質 疑 応 答 書

工事名 平成25年度(仮称)仙台市落合復興公営住宅新築工事

カマ場詳細図 S = 1/10

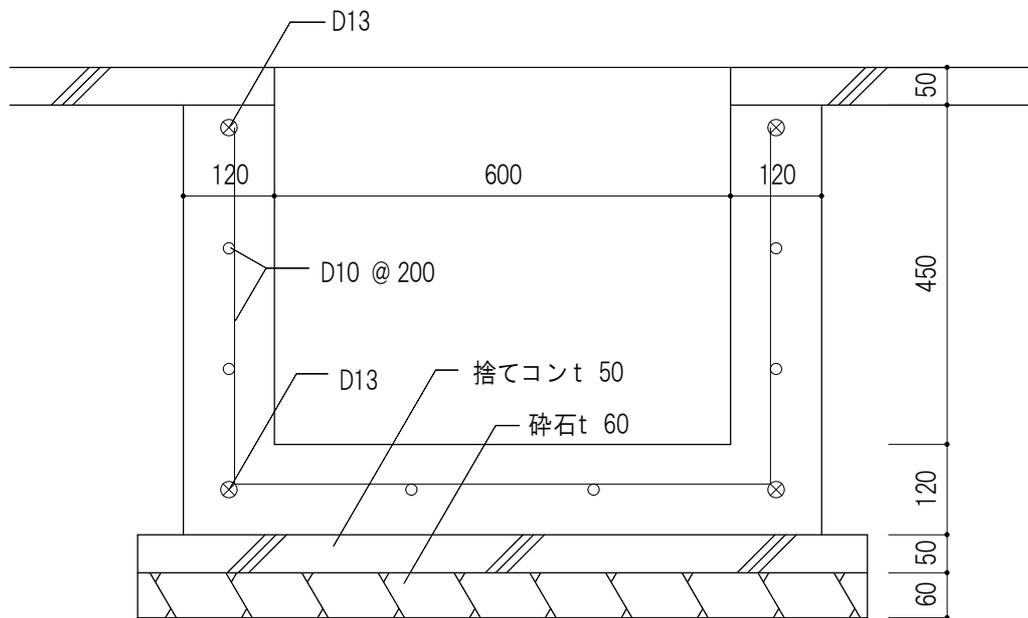
<p>5. 配管ピット底盤について、捨てコン t50 に無機質系塗布防水となっておりますが、捨てコンは通常、土工にてコンクリートを均しますが、塗布防水下地のため均し精度が必要となるので、左官工による防水下コンクリート均しと考えて宜しいでしょうか。ご指示願います。</p>	<p>5. 左官工による金ごて仕上げとします。</p>
<p>6. 配管ピット底盤の釜場について、配筋の有無や納まりについてご指示下さい。また各配管ピットから釜場まで湧水を通す水抜きパイプの取付けは必要ないでしょうか。必要であればパイプの仕様と設置箇所について。ご指示願います。</p>	<p>6. 釜場の配筋等については、別紙のとおりとします。 水抜きパイプの仕様及びヶ所数は、図面番号 A-53 のとおりとします。</p>
<p>7. 造成工事が完了し建築工事が乗り込み可能となるのは何月頃と考えれば宜しいでしょうか、ご指示願います。</p>	<p>7. 平成26年1月より着工予定と考えております。</p>
<p>8. 近隣状況により、(県立子供病院、広瀬高等学校、県営広瀬住宅等) 作業規制、工事車両通行規制は無いものと考えて宜しいでしょうか、ご指示願います。</p>	<p>8. 作業規制はありませんが、保育所の通所時間及び学校の登下校の時間帯の大型車両の通行には配慮が必要となります。</p>
<p>9. 西側工事車両進入路の県営広瀬住宅利用者の駐停車車両は、工事期間中 駐停車禁止となっていると、理解して宜しいでしょうか、ご指示願います。</p>	<p>9. 宜しいです。</p>
